COMUNE DI SARONNO – COMMISSIONE MISTA PER L'ACQUA

OSSERVAZIONI SULLA CARATTERIZZAZIONE AMBIENTALE AREA INDUSTRIALE DISMESSA "EX CANTONI", VIA DON MARZORATI, 22 – SARONNO

<p>SARIN s.r.l. <small>CONSORZIO DI SERVIZI S.p.A. 10090 Savigliano - Via S. Felice 1 C.A.P. 12040 - Tel. 0172/411111</small></p>	Area ex Car	
	Ubicazione	
DISEGNO	1	1/1
DATA	NOVEMBRE-2013	1/1
DISEGNATO	-	
VISTO	-	
SCALA	1:1,000

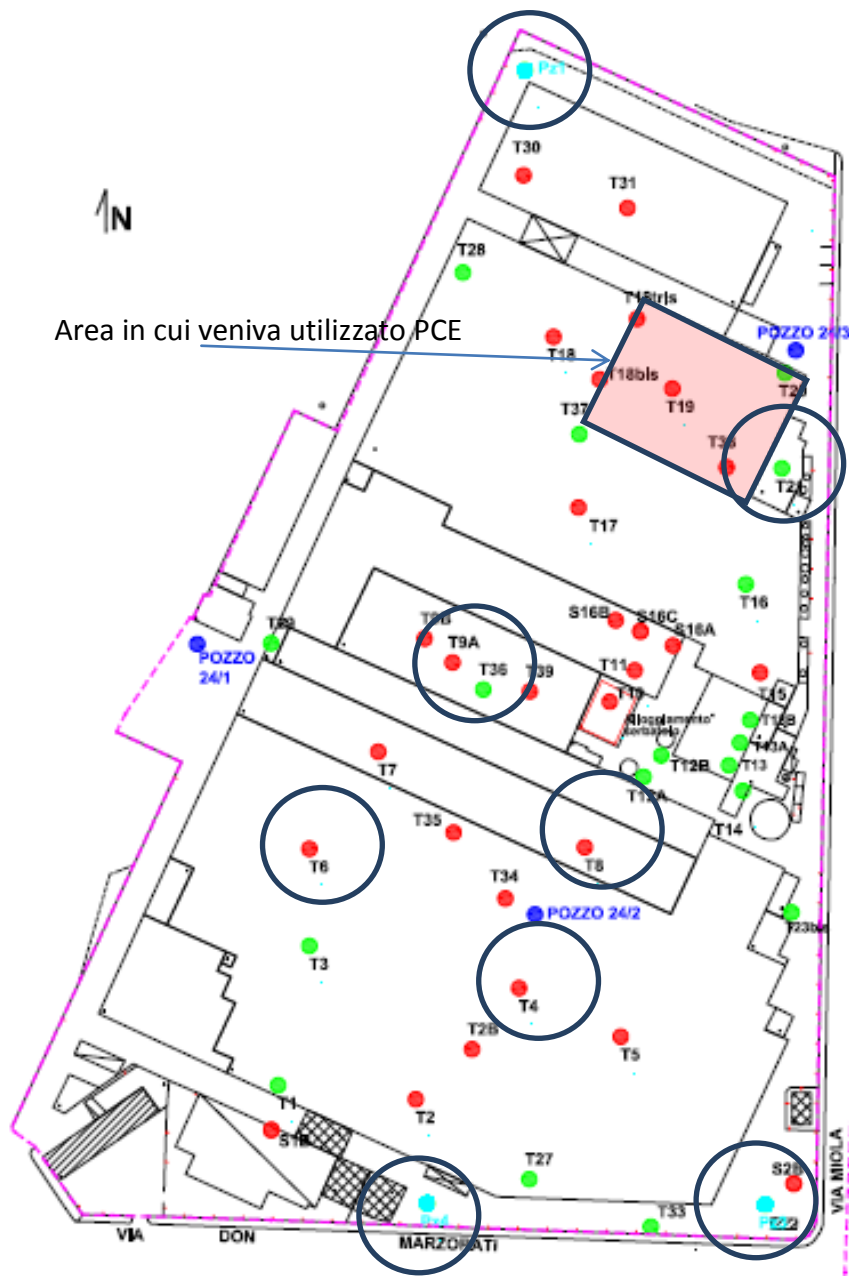
Peraltro è da sottolineare l'ubicazione dei punti di campionamento in cui si è ricercata la presenza di PCE Per comodità di lettura sono riportati nella successiva figura.

I punti indagati sono 12: i 4 piezometri, periferici rispetto all'area, 3 trincee nell'area ex depuratore, in cui non vi era alcun motivo per sospettare la presenza di clorurati, 4 trincee nell'area dello stabilimento in

punti lontani dall'area in cui veniva utilizzato PCE e un solo sondaggio in un punto prossimo alla stessa area. Si osserva che all'interno dell'area in cui era stato utilizzato il Pce sono stati effettuati 2 sondaggi e 4 trincee non indagate per la presenza di clorurati.

Per quanto riguarda l'unico punto indagato prossimo all'area "distillazione" il fatto che non siano state riscontrate massicce contaminazioni (quelle leggere come sopra detto non sarebbero state rilevabili a causa delle modalità di campionamento adottate) negli strati superficiali del terreno dopo più di 30 anni era largamente prevedibile anche nel caso si fosse verificato uno sversamento. Non porta quindi minimamente ad escludere che vi sia stato lo sversamento ipotizzato come possibile origine della contaminazione della falda. Per la verità non porta neanche ad escludere massicce contaminazioni del terreno profondo, e leggere (non necessariamente inferiori al limite per l'uso residenziale che è molto basso 0,5 mg/kg) di quello superficiale.

E' pur vero che i punti indagati sono effettivamente quelli previsti dal piano di caratterizzazione, ma la lettura della nota comunale citata in premessa avrebbe dovuto consigliarne una revisione.

In altri termini, per il PCE, si è trattato di analisi inutili, scontando così l'errore iniziale di una ricostruzione storica carente e il successivo perseverare nonostante le comunicazioni ed i solleciti del Comune di Saronno.

- Indagine speditiva mediante analisi dei gas interstiziali nell'area distillazione e nelle aree immediatamente limitrofe. L'indagine deve essere spinta almeno a 30 mt di profondità. Nel caso si riscontri presenza di PCE si dovrà procedere a campionamento ed analisi di campioni di terreno conformemente alle normative tecniche
- Realizzazione di 5 piezometri completi (almeno 90 metri di profondità) di cui 4 ubicati in prossimità degli esistenti piezometri ed il quinto a valle dell'area "distillazione. Dovranno essere quotate le relative teste per permettere di valutare la direzione di falda in occasione dei campionamenti.
